電気工事店のみなさまへ

東京電力株式会社

スマートメーターの適用対象の拡大について

◇タイムスイッチの設置が必要となる契約の配線

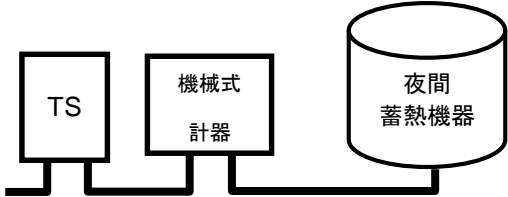
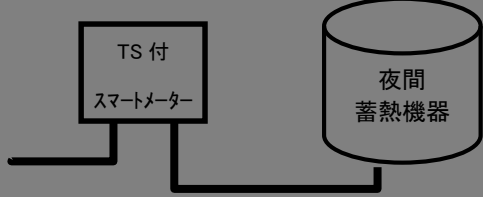
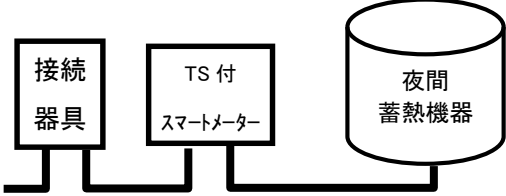
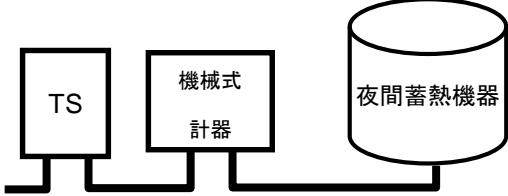
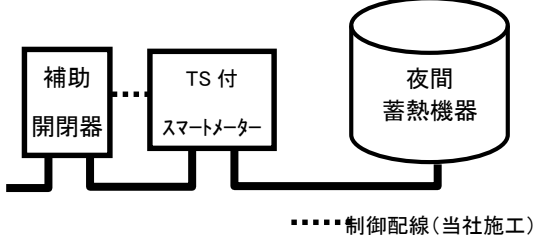
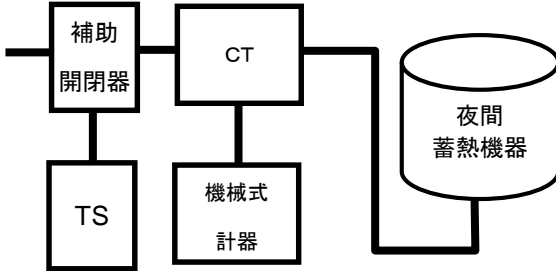
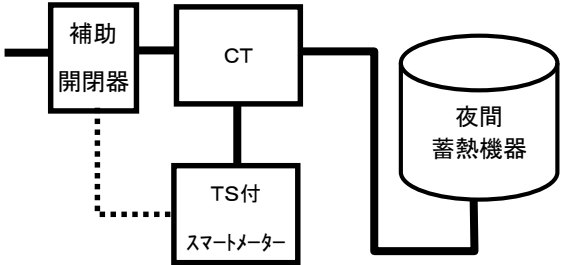
タイムスイッチ（以下、「TS」といいます）の設置が必要となるご契約につきましては、一部の品目^{※1}を除き、以下の適用開始予定日以降にお申込み^{※2}いただいたものよりスマートメーターの設置対象といたします。

※3 電気温水器等の機器について、当社TSにより契約使用時間以外の電気供給を遮断する配線としている場合

| スマートメーター容量 | 従来の配線方法 | 適用後の配線方法 |
|---|---|--|
| 単相 2線式 30A ・ 60A |  | <div style="display: flex; flex-direction: column;"> <div style="background-color: #cccccc; padding: 5px; margin-bottom: 5px;"> 新設 </div>  <div style="background-color: #cccccc; padding: 5px; margin-top: 5px;"> 既設 </div>  </div> |
| 単相 2線式 120A ／ 三相 3線式 60A ・ 120A |  |  <p style="text-align: right;">.....制御配線(当社施工)</p> |
| CT 付き 5A |  |  <p style="text-align: right;">.....制御配線(当社施工)</p> |
